改善箇所説明図

ダンプ車

不具合発生箇所

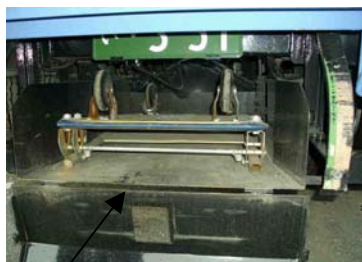
ダンプ及び塵芥車の車両後端に設置された台車格納箱において、当該格納箱サイズ及び取付位置が不適切なため、走行時の振動等により、台車がブレーキホースと接触しブレーキホースが損傷する可能性がある。

台車とブレーキホースが接触しているもの

接触部分
